FASAD MOT SÖDER  
DEL 1

BET	ANT	ÄNDRINGEN AVSER	DATUM	SIGN
BYGGLOVSHANDLING				
KV. FILIALEN 1 RÅCKSTA STOCKHOLM				
Askhagen ARKITEKTKONTOR AB Trädgårdsgatan 3 111 31 Stockholm mobil:070-775 10 18 stefan@askhagen.se				
UPPDRAG NR	RITAD/KONSTR AV		HANDLAGGARE	
	MTO		SA	
DATUM	ANSVARIG			
2020-11-26	S. ASKHAGEN			
FLERBOSTADSHUS OMBYGGNAD FASAD MOT SÖDER DEL 1 OCH 2				
SKALA	NUMMER			BET
1:100 /A3	A403-001			A

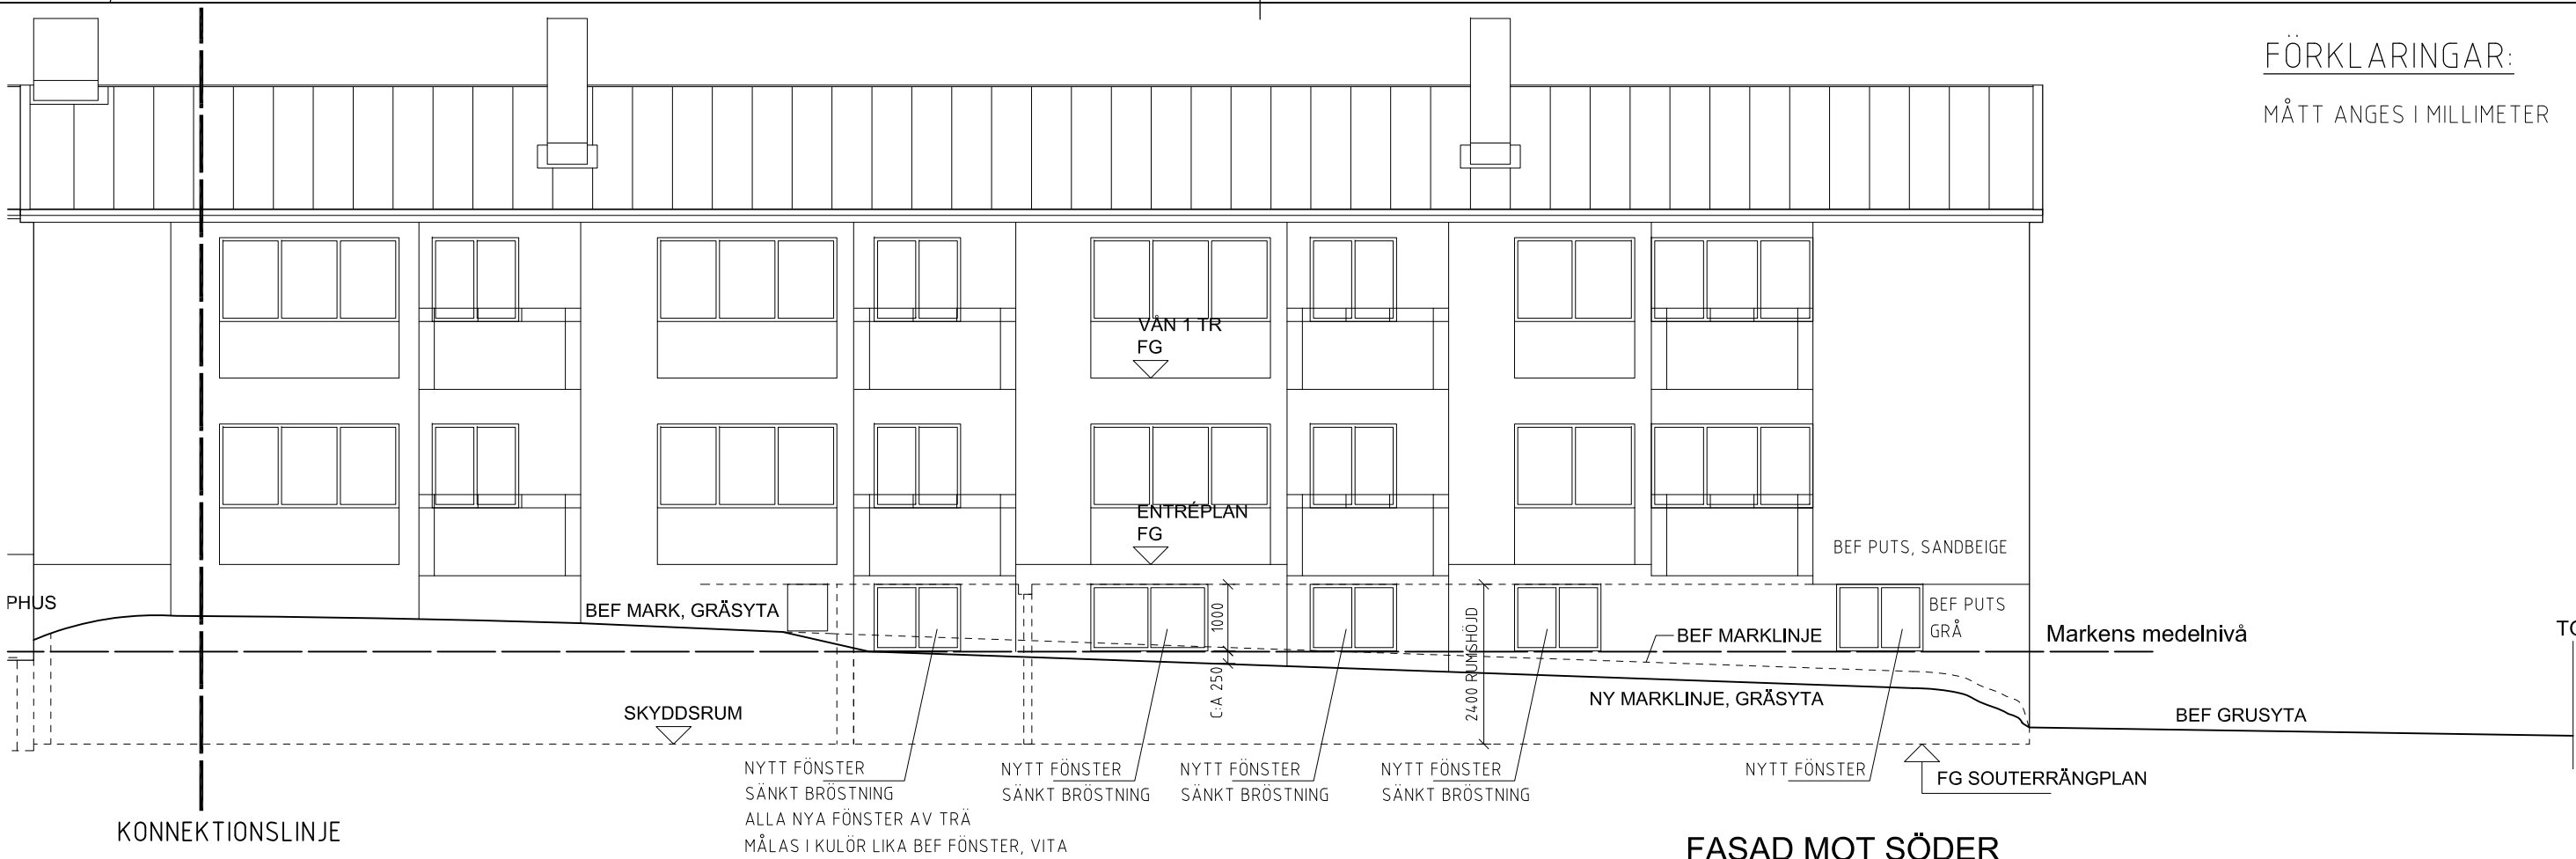
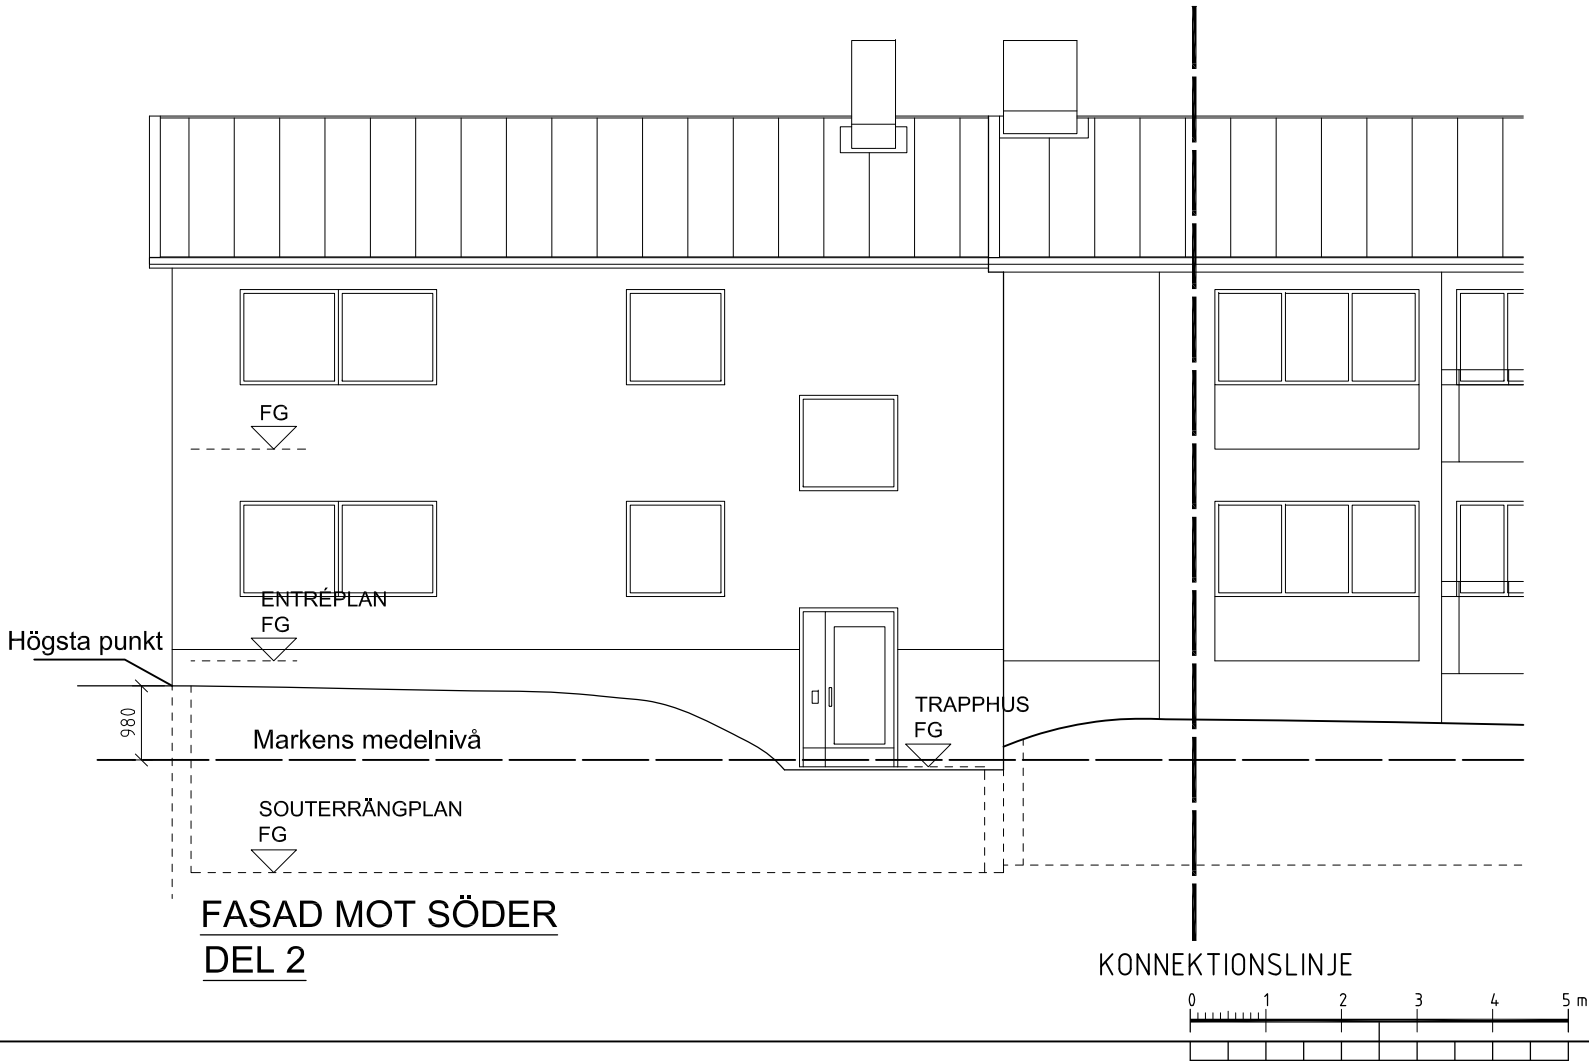
A	FASAD MOT SÖDER: NY GÅNGVÄG MED RAMP OCH STÖDMUR MED RÄCKE, UTGÅR.  NY ENTRÉDÖRR TILL NY BOSTAD UTGÅR.  ÄNDRAT ANTAL OCH STORLEK AV NYA FÖNSTER.  BEF MARKHÖJD SÄNKS LITE VID NYA FÖNSTER I FASADEN.  MARKENS MEDELNIVÅ MARKERAS PÅ FASADEN.	20210604	MTD
---	---	----------	-----
